基準地震動

- 周辺活断層について、事業者は、申請当初FO-A～FO-B断層の2連動として評価。
 審査において、熊川断層の連動も考慮する必要性を指摘し、3連動としての評価に変更。
 - ・有識者にも審査会合に参加いただき、両断層の連続性について評価。
 - ・FO-A～FO-B断層と熊川断層との間に断層の有無が不明瞭な区間が相当あり、連動を否定することは難しい。
 - ・3連動を考慮することにより、FO-A～FO-B断層(長さ35km、マグニチュード7.4)ではなく、FO-A～FO-B～熊川断層(長さ63.4km、マグニチュード7.8)として地震動を評価
- 高浜の地下構造の調査等に基づき、震源断層上端深さを申請当初の4kmより浅い3kmで評価。
- 震源を特定せず策定する地震動として、全サイト共通の北海道留萌支庁南部地震だけではなく、地域性を考慮して鳥取県西部地震の震源近傍での観測記録に基づく地震動を追加。

若狭湾西部海域における海上音波探査について(平成21年4月28日原子力安全・保安院)より抜粋

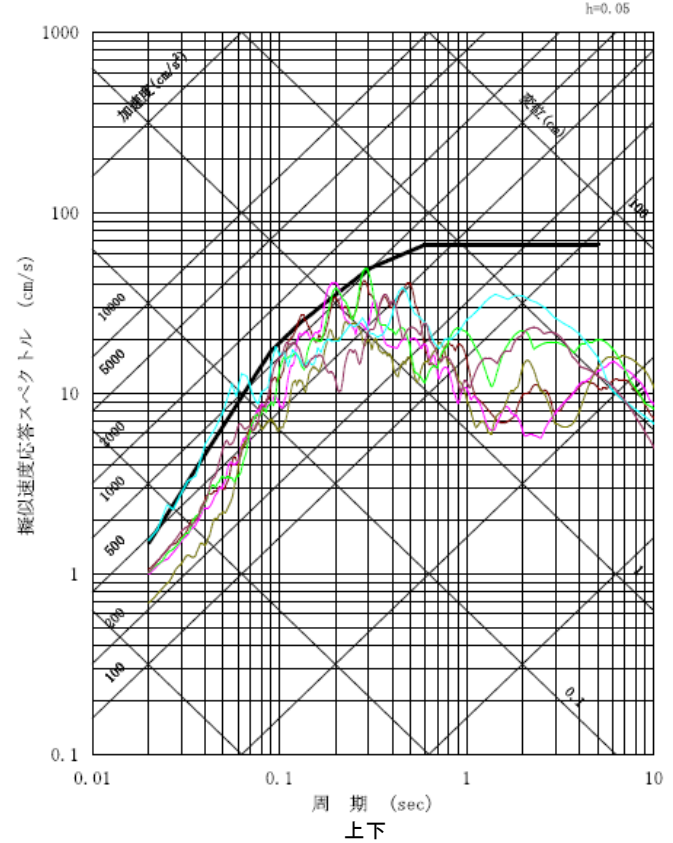
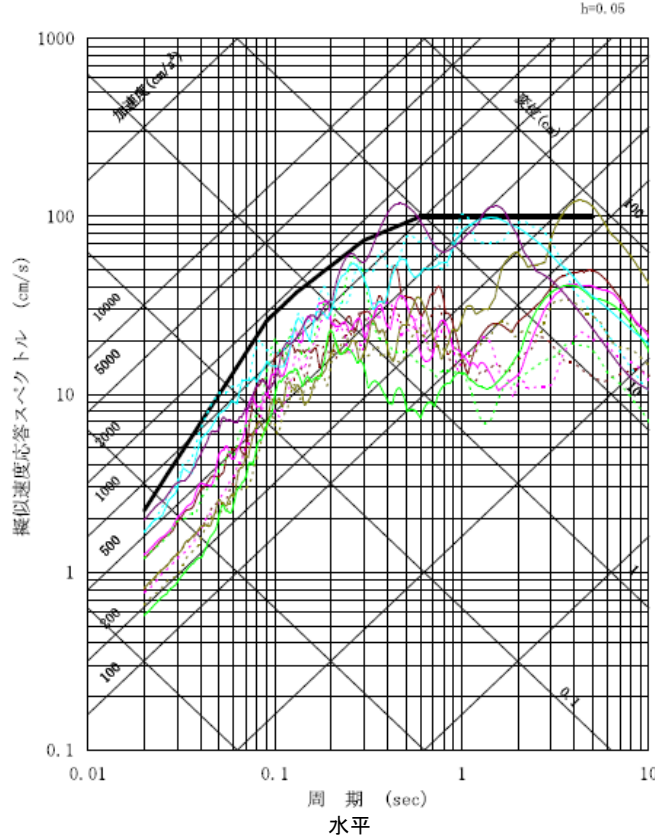
小浜湾内のJNO-a測線の北東側1箇所において、後期更新世以降の活動が否定できない変形構造が認められた。
